Programma van Eisen Ruimte kasteel Gemert

Aanvrager: BL Huisvesting

Project: **Kasteel Gemert**

Geactualiseerde versie d.d. 8 juli 2021

Plankaart kasteel Gemert Januari 2021

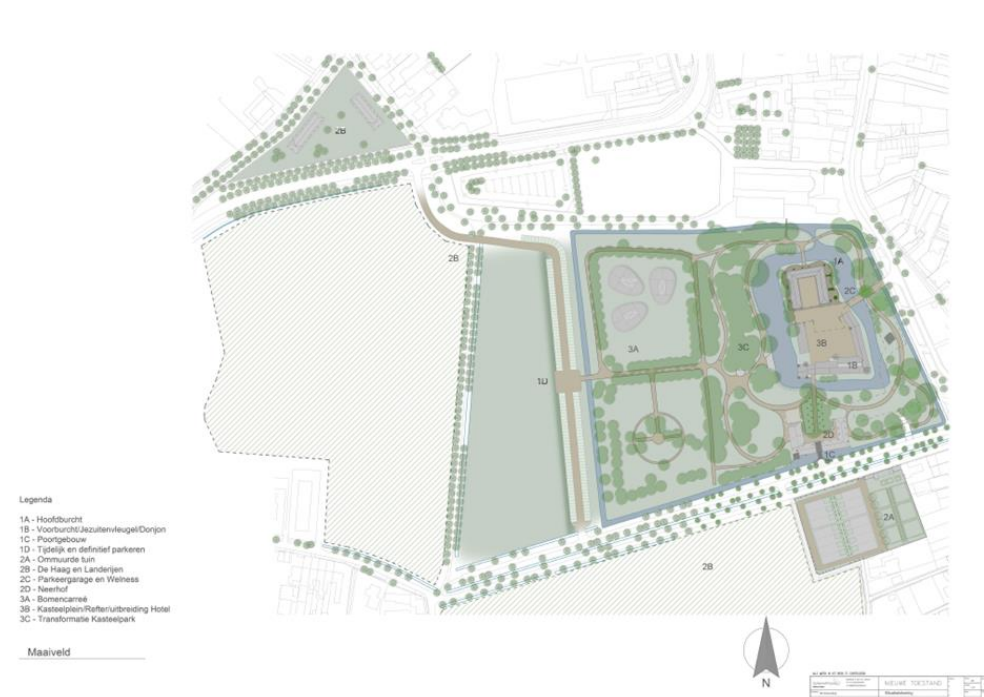
De nieuwe inzichten en wijzigingen/aanpassingen (op basis van de op 21 januari 2021 aan de adviesgroepen gepresenteerde definitieve plankaart voor de herbestemming van het

kasteel) hebben ertoe geleid dat de kaders die in 2018 zijn vastgesteld, moeten worden geactualiseerd, rekening houdend met de ontwikkelingen en de eisen van nu.
